Verkeersveiligheid wTB

ZUIDASDOK

Kenmerk: D10036683

Datum: Oktober 2022

Figuur 2 Wijziging 1 met fietsstraat met auto te gast

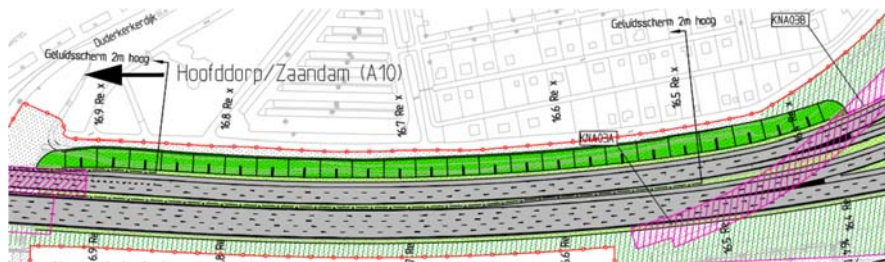
In het TB was bij de Ouderkerkerdijk een situatie voorzien waarbij er een losliggend fietspad werd toegevoegd. Daarvoor zou de watergang plaatselijk moeten worden versmald. In verband met op die locatie aanwezige essentiële kabels en leidingen is dat niet inpasbaar. In het wTB is daarom de Ouderkerkerdijk opgenomen als een fietsstraat.

Het losliggende fietspad wordt gecombineerd met de rijbaan. De nieuwe (gecombineerde) weg krijgt de status “fietsstraat”, waarbij de “auto te gast is”. Tevens worden er antiverblindingschermen op de voertuigkering (tussen A10 en fietsstraat) geplaatst, en voorzieningen getroffen die voorkomen dat personen / dieren gemakkelijk de A10 kunnen bereiken.

Vanwege het geringe gebruik van de (fiets)straat door autoverkeer (alleen bestemmingsverkeer) en de inrichting als fietsstraat (verhoogde alertheid autoverkeer) zal de verkeersveiligheid niet negatief beïnvloed worden. Door het toepassen van een geleiderail langs de A10 wordt het aanrijdrisico op gebruikers van de fietsstraat beheerst.

Figuur 5 Situatie wTB

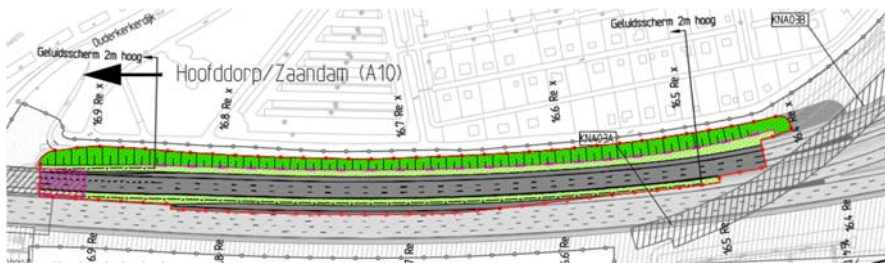
In het TB was er op de noordelijke hoofdrijbaan vanaf knooppunt Amstel tot aan de Amstelbrug enkel een vluchtstrook aanwezig over de eerste 100 meter. Vanuit verkeersveiligheid is het echter wenselijk de vluchtstrook maximaal door te trekken tot aan de Amstelbrug.

Vanwege de beperkte ruimte die beschikbaar is voor de groene inpassing van het volkstuintencomplex Amstelglorie, is in het TB geconstateerd dat er onvoldoende ruimte was om de vluchtstrook over de gewenste afstand door te trekken.

In afstemming met de omgeving is er voor de landschappelijke inpassing een nieuwe oplossing gevonden door het toepassen van een (begroeide) verticale grondkering en talud aan de omgevingszijde. Hierdoor ontstaat ruimte voor de extra vluchtstrook, zonder afbreuk te doen aan de inpassing van Amstelglorie.

De extra vluchtstrook wordt gerealiseerd ter plekke van Amstelglorie over een lengte van 200 meter (zie **Fout! Verwijzingsbron niet gevonden.**).

Het verlengen van de vluchtstrook ter hoogte van Amstelglorie levert een positieve bijdrage aan de verkeersveiligheid. Het biedt ruimte voor weggebruikers met pech en bij calamiteiten kunnen de hulpdiensten via de vluchtstrook de file passeren. Het verkort het wegvak waarover geen vluchtstrook aanwezig zal zijn, ter hoogte van de Rozenoordbrug.

Figuur 7 Situatie wTB

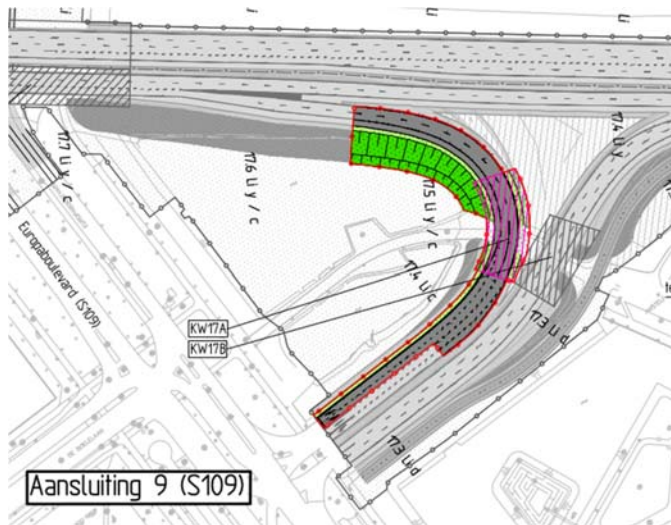
Deze afrit heeft in het TB een erg krappe boogstraal waarbij er weinig zicht is op het stroomafwaartse verkeer. Door een combinatie van meerdere ontwerpaspecten is de situatie niet voldoende verkeersveilig: een krappe boogstraal, het opdikken naar twee rijstroken, beperkt zicht op de wachtrij voor de verkeersregelininstallatie (VRI, de stoplichten) door de geleiderail in de binnenbocht, en de locatie van de bewegwijzering na de bocht. Bij een wachtrij voor de VRI kan dit leiden tot onverwachte rembewegingen en kopstaartaanrijdingen. Een weggebruiker merkt vanwege de hoge rijtaakbelasting pas laat dat een actie is vereist.

Daarnaast is bij de nadere uitwerking van het TB gebleken dat het rijbaanprofiel over het bestaande KW17a te smal is om 2 vrachtauto's veilig naast elkaar te laten rijden. Door toevoeging van de parallelrijbaan is de bocht krappere geworden ten opzichte van de huidige situatie. Door deze krappere horizontale boogstraal kruist de afrit KW17a met een iets andere hoek. Omdat verkeer al zal voorsorteren met het oog op de stroomafwaarts gelegen opstelstroken, is de kans reëel dat twee vrachtwagens naast elkaar op de afrit rijden. Dit kan leiden tot flankaanrijdingen.

Om deze beide risico's te mitigeren wordt de afrit gewijzigd door de rijstroken te verbreden en de vluchtstrook door te trekken tot over het kunstwerk KW17a, dat daarop ook aangepast zal worden.

Doordat een bochtverbreding van 0,90 meter per rijstrook wordt toegepast en de vluchtstrook wordt doorgetrokken tot aan de opstelstrook voor rechtsaf, is de afrit berijdbaar voor twee vrachtwagens naast elkaar en is er voldoende zicht aanwezig op verkeer stroomafwaarts. Daarmee wordt de verkeersveiligheid op de afrit verbeterd omdat het verkeer de afrit kan overzien en tijdig kan anticiperen op het verkeer stroomafwaarts. Daarnaast is de afrit beter berijdbaar door de bochtverbreding in de rijstroken, waardoor de kans op laterale aanrijdingen kleiner is.

Figuur 9 Situatie wTB

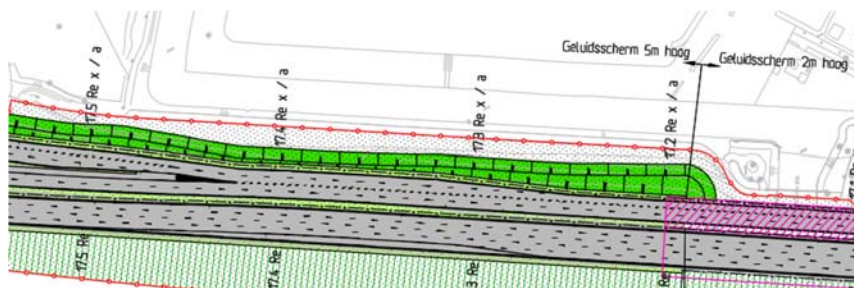
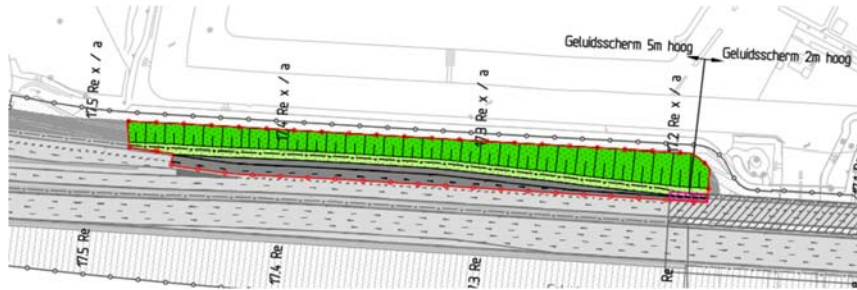
Ter plaatse van de parallelrijbaan rechts Rozenoordbrug en afrit 9 ontbreekt in het TB vanuit ruimtegebrek de vluchtstrook over grote lengte langs de noordelijke parallelrijbaan vanaf de Amstelbrug tot en met de afrit S109 Noord. Dit brengt risico's met zich mee voor de verkeersveiligheid: er is geen opstelruimte voor voertuigen met pech en bij probleemsituaties is er sprake van een slechte bereikbaarheid voor hulpdiensten die niet langs de file kunnen rijden. Vanwege de grote lengte waarover de vluchtstrook ontbreekt, vormt dit een veiligheidsrisico.

Bij de nadere uitwerking van het TB bleek dat met relatief weinig kosten ruimte kan worden gevonden voor een vluchtstrook op de noordelijke parallelrijbaan tussen de Rozenoordbrug en afrit 9.

Het toepassen van een vluchtstrook langs de uitvoegstrook tussen de brug over de Amstel en de afrit S109 Noord levert een positieve bijdrage aan de verkeersveiligheid. Het biedt ruimte voor weggebruikers met pech en bij calamiteiten kunnen de hulpdiensten via de vluchtstrook de file passeren. Het verkort het wegvak waarover geen vluchtstrook aanwezig zal zijn, ter hoogte van de Rozenoordbrug.

Figuur 11 Situatie wTB Zuidelijke tunnelbuis ZO

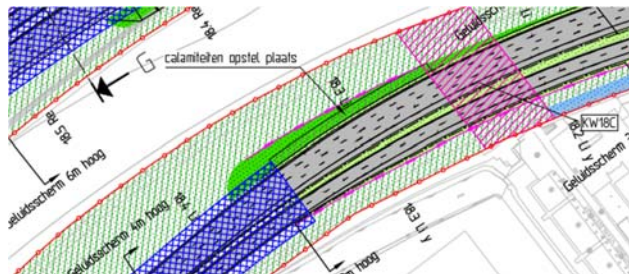
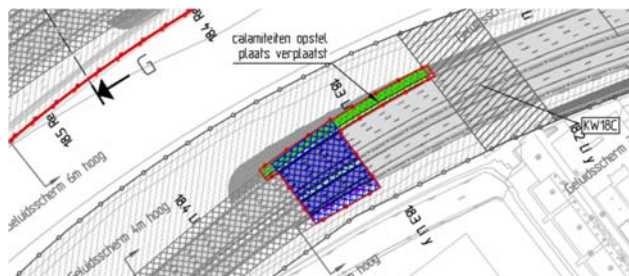
De huidige positie van de calamiteitenopstelplaats bij de tunneluitrit van hoofdrijbaan links is 7m naar het oosten verplaatst. Dit houdt verband met het verlengen van de open delen van de tunnelbak vanwege afwijkend aangetroffen grondwaterstanden. De maatregelvlakken open tunnelbak en calamiteitenopstelplaats zijn hierop aangepast.

Het deels situeren van de calamiteiten opstelplaats in de betonnen bak zal geen effect hebben op de verkeersveiligheid. Het wegbeeld voor het verkeer zal niet veranderen. Bovendien maakt het verkeer geen actief gebruik van het wrakkenterrein, waardoor de exacte invulling van dat terrein geen (negatieve) invloed heeft op de verkeersveiligheid.

Figuur 14 Situatie wTB

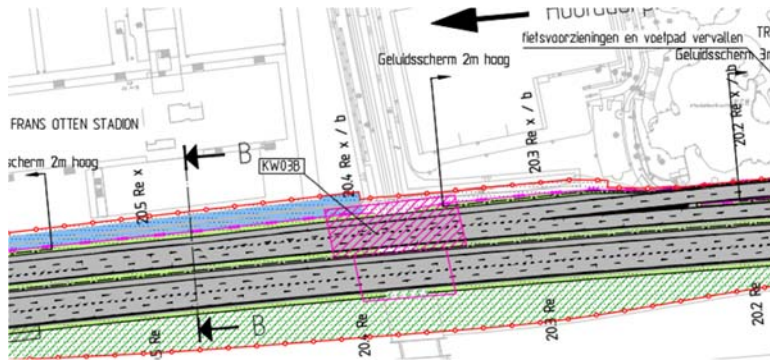
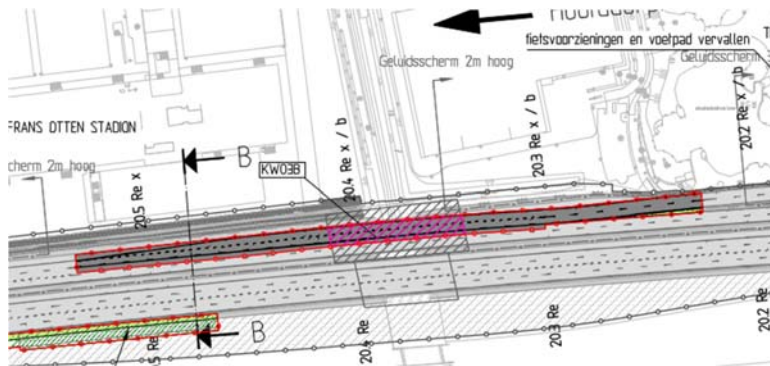
In het TB voegt het verkeer bij de toerit vanaf aansluiting 8 (S108 Noord) in op de rechter rijstrook van de parallelrijbaan door middel van een taperinvoeger (zie ter toelichting onderstaande afbeelding). Bij de voorbereiding van het TB werd op basis van simulaties van het verkeer op knooppunten en op- en afritten met FOSIM¹ besloten het ontwerp te handhaven. Bij de nadere uitwerking van het TB werd geconstateerd dat dit een risicovolle locatie is vanwege de combinatie van enerzijds het complexe wegontwerp en bewegwijzering en anderzijds de hoge verkeersintensiteiten en snelheidsverschillen vanwege de steile helling in de toerit.

Bij de nadere uitwerking van het TB is de bewegwijzering en signalering nader uitgewerkt en zijn nieuwe visualisaties opgesteld. Ook is een gedragskundige analyse uitgevoerd en is in nieuwe verkeersveiligheidsonderzoeken ervaring opgedaan met een ander type invoeger: een getrapte invoeger. Daaruit is gebleken dat op deze locatie sprake is van een complexe situatie qua bewegwijzering en signalering, die kan worden verbeterd met dit andere type invoeger.

In het wTB is gekozen voor een oplossing waarbij de taperinvoeger uit het TB wordt vervangen door een getrapte rechts invoegende rijstrook, ten koste van de vluchtstrook langs de toerit. Op basis van de integrale afweging van verkeersveiligheidscriteria is geconcludeerd dat het ontwerp van een getrapte invoeger beter is voor de verkeersveiligheid. Daarnaast is de getrapte invoeger beter voor de verkeersdoorstroming.

De taperinvoeging die in het TB voorzien was, was een complex wegvak vanwege de steile helling in de toerit en de hoge verkeersintensiteit. Na verdere uitwerking van de bewegwijzering en signalering bleek dat het wegvak nog complexer was en dat de informatie vanuit de bewegwijzering conflicteerde met de markering. Om deze complexiteit weg te nemen, is op basis van een integrale afweging van verkeersveiligheidscriteria (begrijpelijkheid, informatievoorziening, bruglichten, richtlijnen, vluchtstrooklengte, doorstroming, rembewegingen o.b.v. microsimulaties) geconcludeerd dat het ontwerp van een getrapte invoeger, ondanks het ontbreken van een stuk vluchtstrook, beter is voor de verkeersveiligheid. Bovendien is de getrapte invoeger beter voor de verkeersdoorstroming.

Figuur 16 Situatie wTB

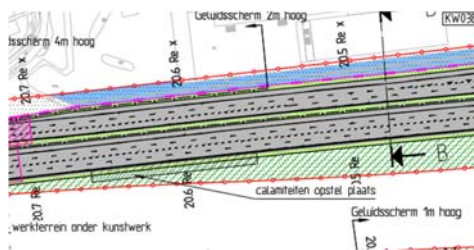
Door het wijzigen van de locatie van de calamiteiten opstelplaats blijft meer ruimte beschikbaar voor mogelijk toekomstige spoorse ontwikkelingen.

Het stroomafwaarts verplaatsen van de calamiteiten opstelplaats zal geen effect hebben op de verkeersveiligheid. Het wegbeeld voor het verkeer zal niet veranderen. Bovendien maakt het verkeer geen actief gebruik van het wrakkenterrein waardoor de exacte invulling van dat terrein geen (negatieve) invloed heeft op de verkeersveiligheid.
